## Bilag 7 Forslag til ændring

Høringen har ikke givet anledning til ændringsforslag fra forvaltningen, men på baggrund af Teknik- og Miljøudvalgets ønske om mere begrønning langs Tomsgårdsvej foreslås en kantzone med bede til beplantning mod Tomsgårdsvej.

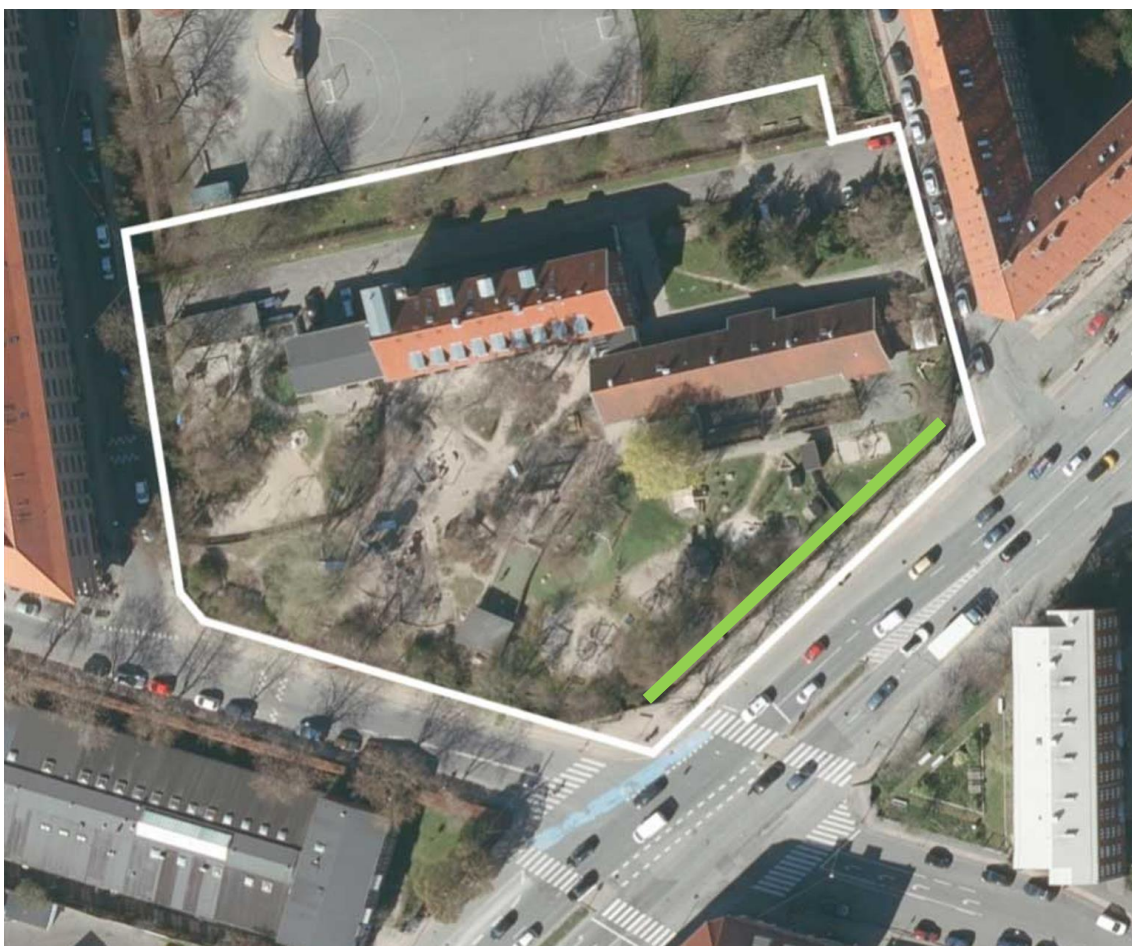
*Der er plads til en cirka 3 meter dyb kantzone med bede til beplantning mod Tomsgårdsvej. Kantzonen er placeret på indersiden af den eksisterende støjskærm, som fjernes. Det betyder, at anlæg af nye bede vil påvirke de eksisterende gadetræers rodnet mindst muligt.*

## Tegning 6b • Kantzoner

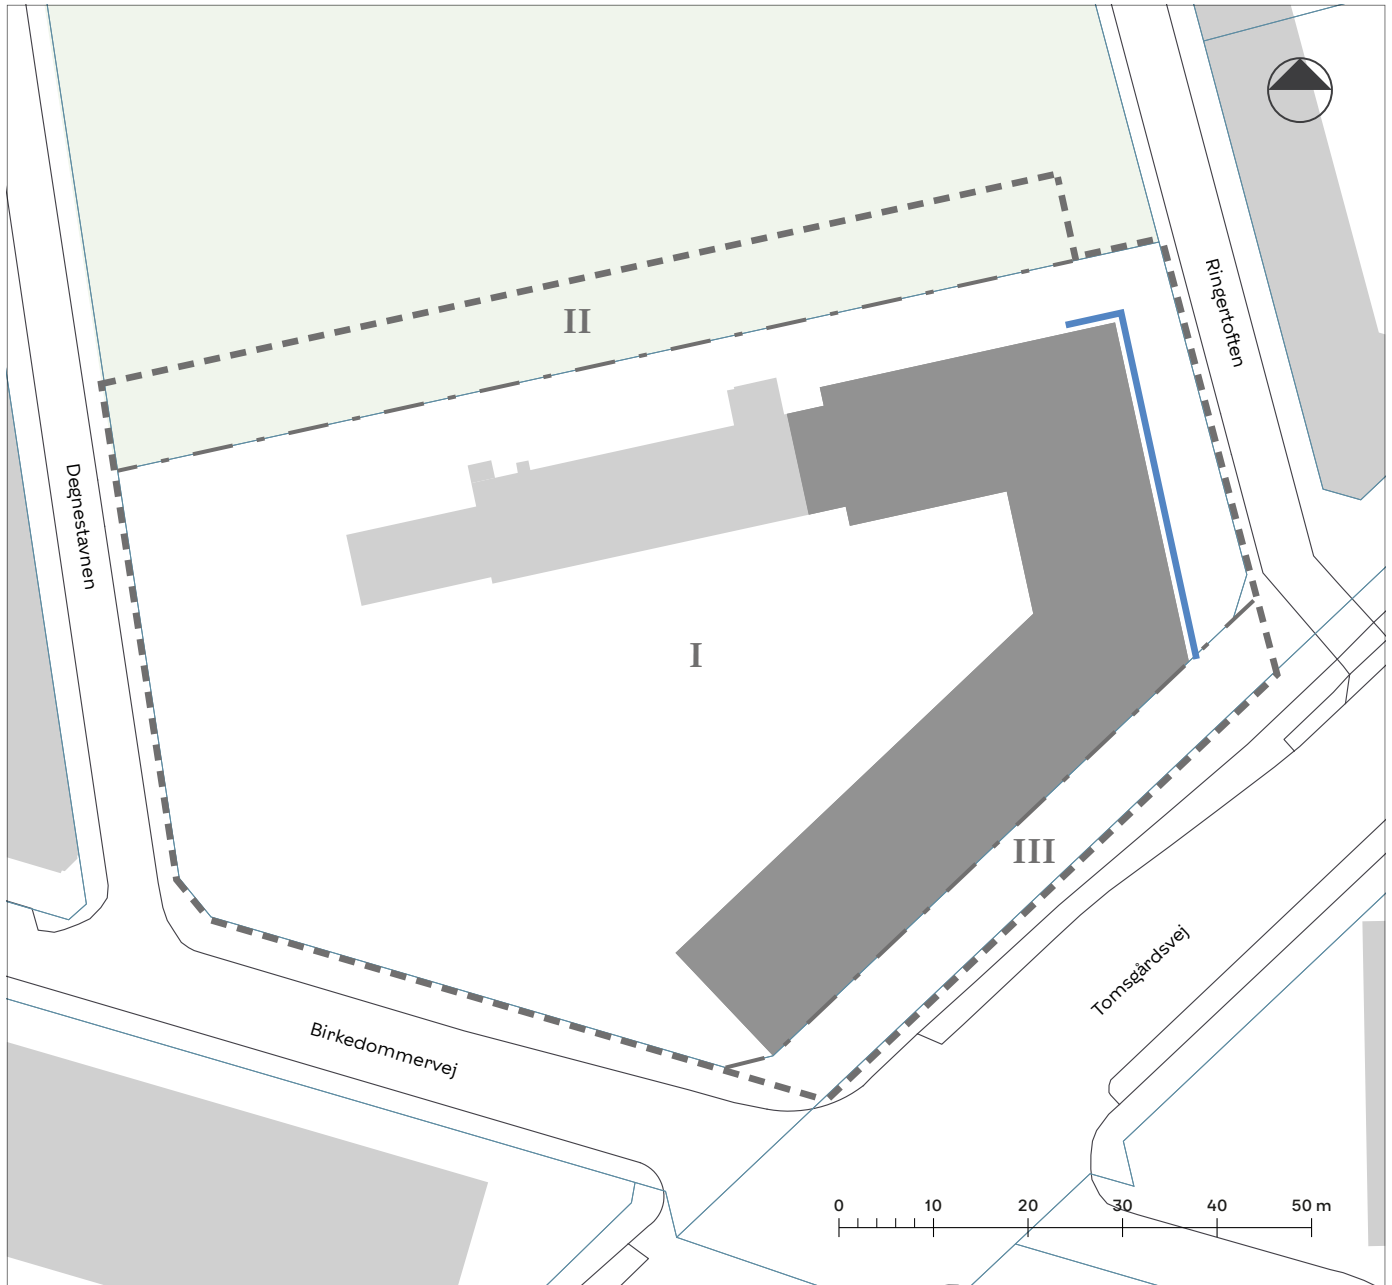
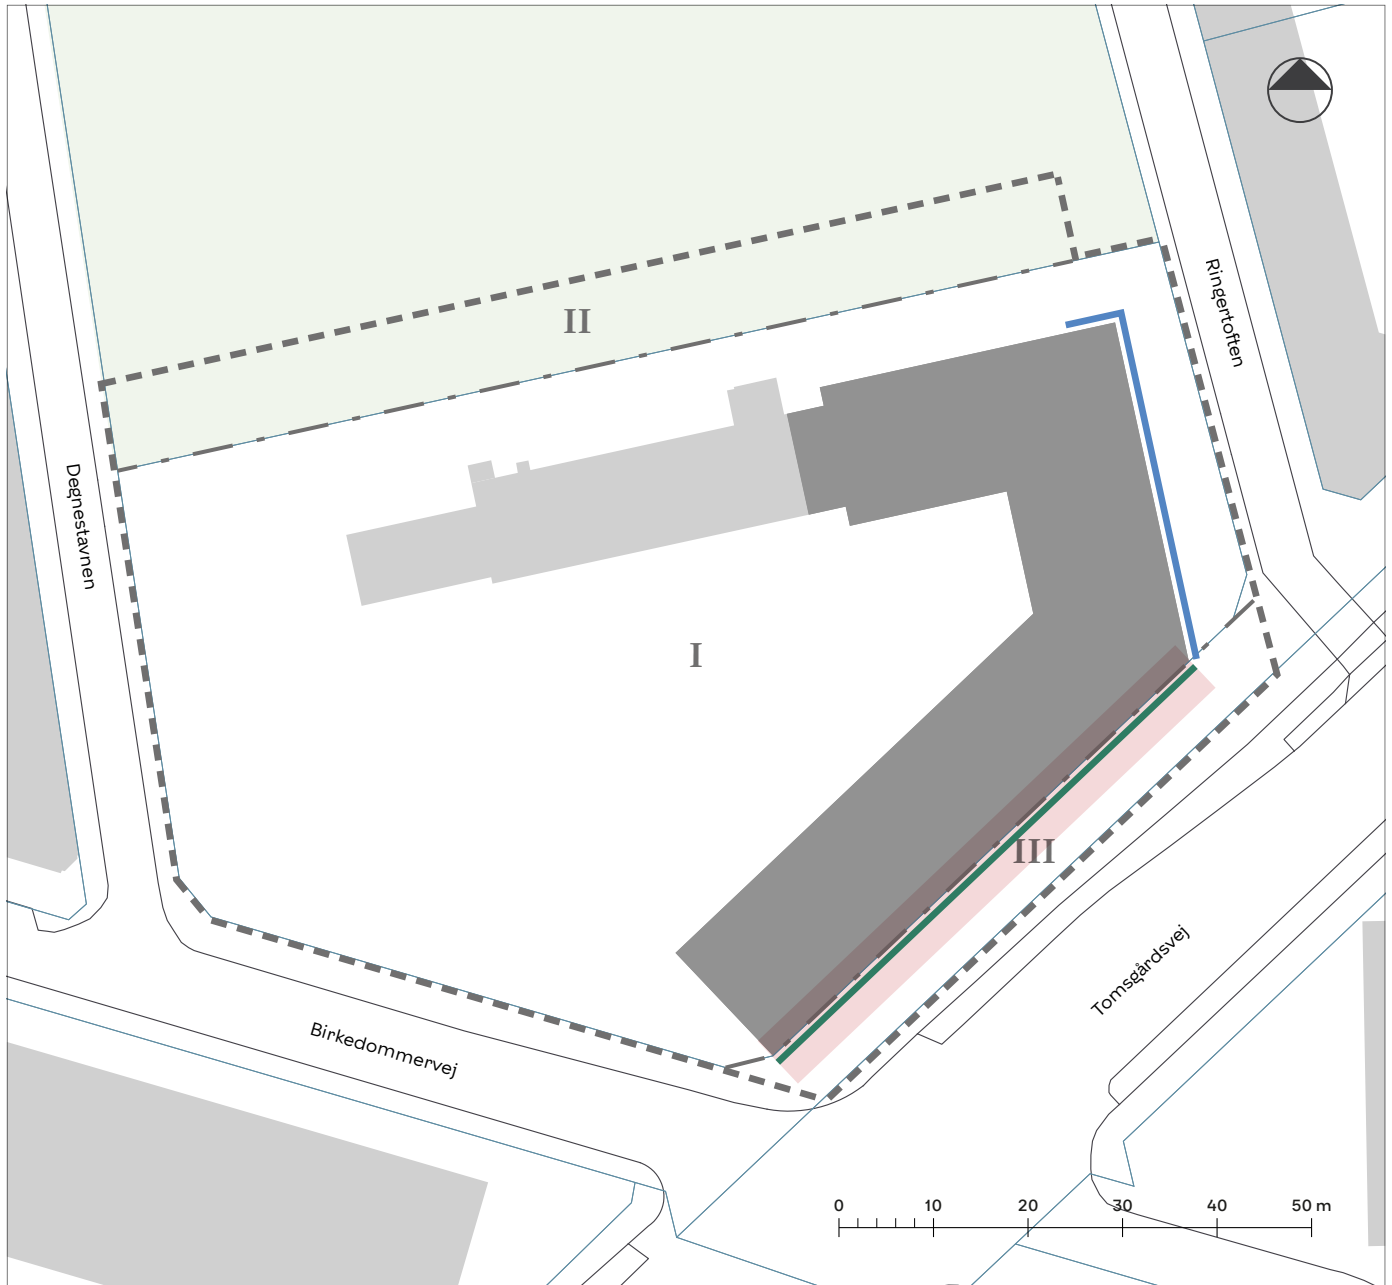
- **Lokalplanens Tegning 6b Kantzoner** tilføjes en kantzone b langs byggefeltet mod Tomsgårdsvej som illustreret på de næste sider.
- **Lokalplanens bestemmelse om kantzoner, § 8, stk. 8**, suppleres med bestemmelse for en ny kantzone b (ændringer er markeret med understregning):

*I kantzone b skal der være mindst fem bede med buske, mindre træer eller facadebeplantning. Befæstede arealer skal være i grus.*
